监 理 通 知 单

工程名称：交口县水头镇光伏发电平价上网项目

编号：SXLLJK-TZD-093

事由：关于升压站相关事宜

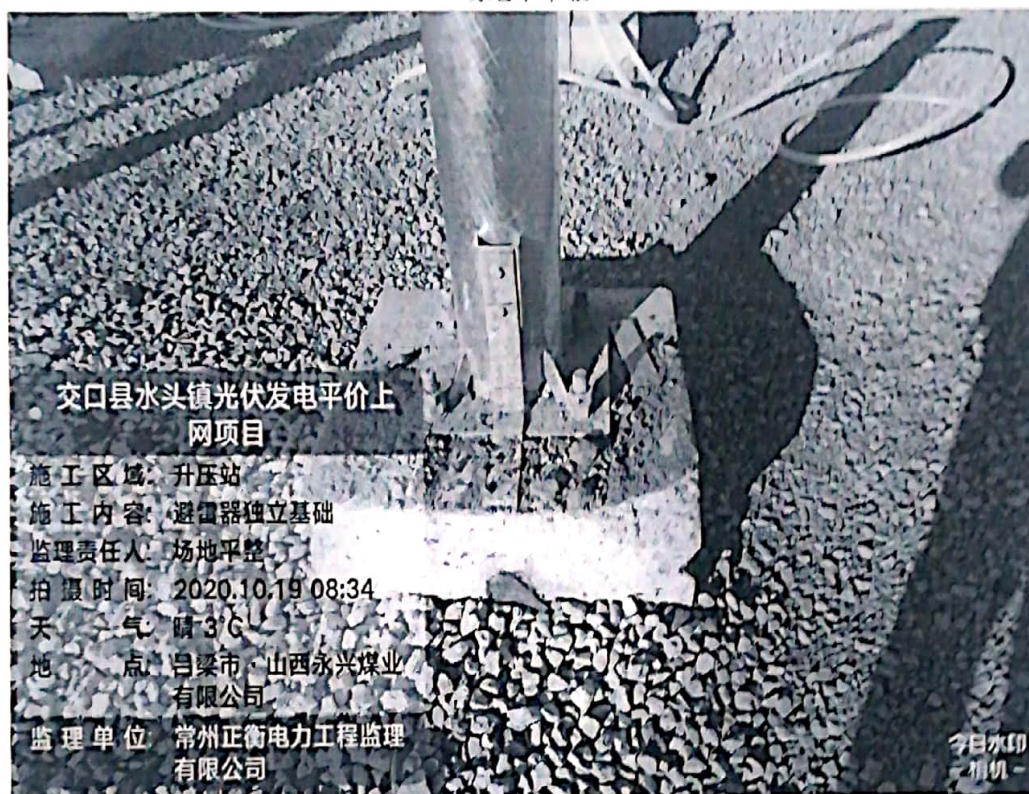
经我监理部现场巡查发现你单位施工的升压站，避雷器独立基础蜂窝麻面，场地平整度不符合要求。围墙压顶线，水平度不符合要求，存在严重的质量隐患；

场地不平整

围墙压顶线条不直

现要求你单位对以上问题立即进行整改，严格按照图纸设计要求施工，整改完成后通知我方监理现场验收，验收合格后方可进行下道工序施工。
